Zaaknummer : OMG-030726/DMS453604  
Behandelaar : [REDACTED]  
Betreft : Wijziging ontheffing ruimtelijke ingrepen  
Locatie : Kruisstraat 2a t/m 2d en Oranjeplein 12-35, Cluster 358-359 te Krommenie

#### **Verzoek wijziging ontheffing**

## Bijlage 5: Locaties permanente alternatieven

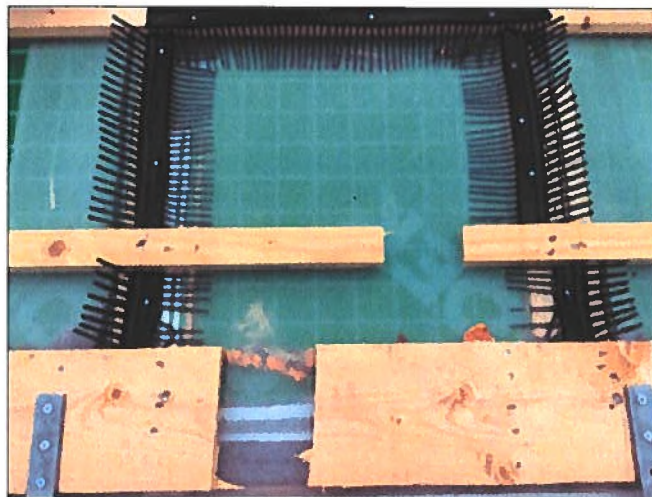
16. De ontheffinghouder dient, op de locaties zoals weergegeven in bijlage 5 bij dit besluit, minimaal tien permanente alternatieve verblijfplaatsen ten behoeve van de huismus te realiseren onder de daken conform de schematische weergave in bijlage 6 bij dit besluit. Alsook minimaal tien inbouwkasten te realiseren op de locaties met de blauwe pijlen zoals weergegeven in bijlage 4 bij dit besluit.

2. Bijlage 5, met de locatie van de permanente alternatieven ten behoeve van de huismus in het dak, wordt toegevoegd bij dit besluit (OMG-030726/DMS453604).
3. Bijlage 6, met een schematische weergave van de permanente alternatieven ten behoeve van de huismus, wordt toegevoegd bij dit besluit (OMG-030726/DMS453604).
